改善箇所説明図

【不具合の内容】

【改善対象部位詳細】

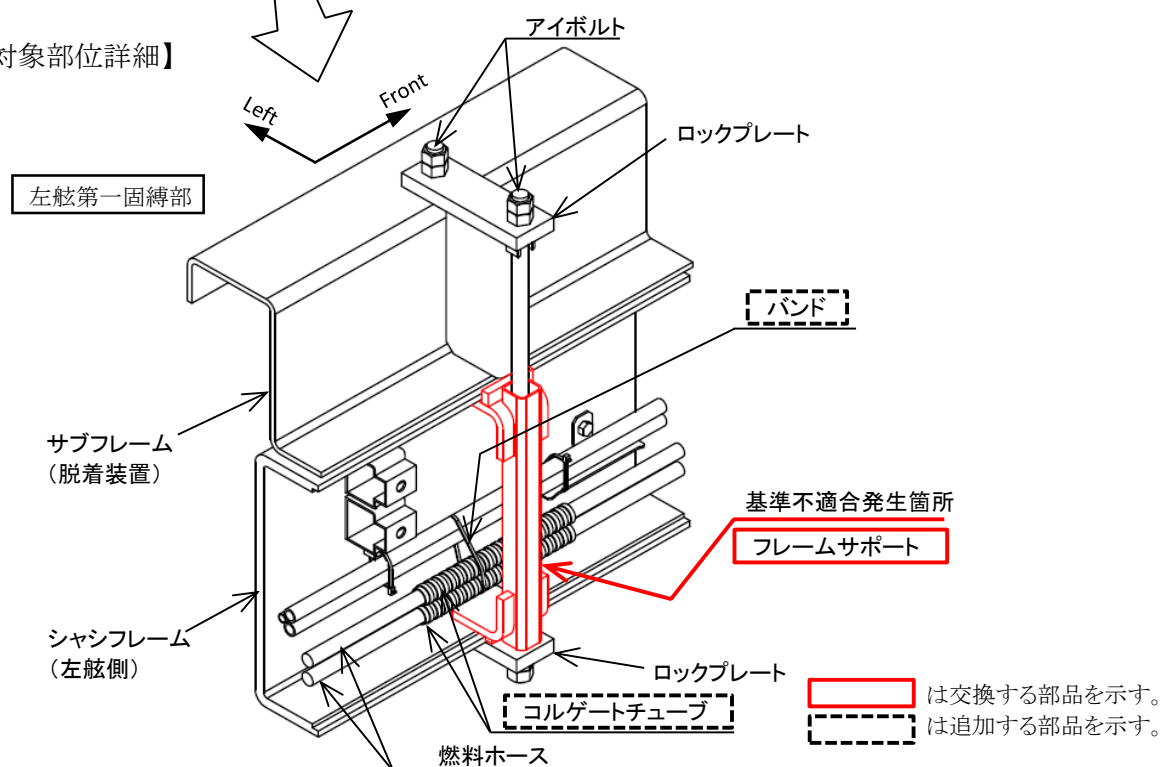
脱着装置付きコンテナ自動車において、フレームサポートの設計が不適切なため、燃料ホースとフレームサポートの隙間が小さいものがある。そのため、走行時振動等により、燃料ホースとフレームサポートが接触することで燃料ホースが損傷し、最悪の場合、燃料が漏れるおそれがある。

全車両、フレームサポートを対策品に交換する。
また、燃料ホースにコルゲートチューブの追加を行い、燃料ホースをバンドで固定する。
なお、燃料ホースに損傷がある場合は新品に交換する。
